改善箇所説明図

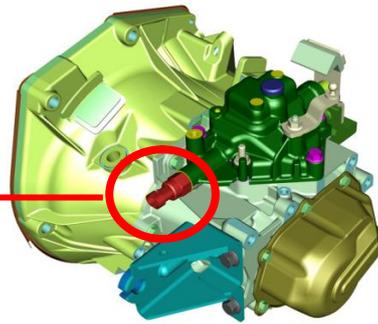
基準不適合部位

リバースギアスイッチにおいて、内部部品の組付け不良のため、ギアをリバースにした際にスイッチが適切に作動しないことがある。そのため、後退灯が点灯せず、メーターに警告メッセージが表示され、また、後方カメラとパーキングセンサーが作動しないおそれがある。

全車両、リバースギアスイッチに刻印されている製造番号を確認し、不具合品に該当する場合は良品に交換する。
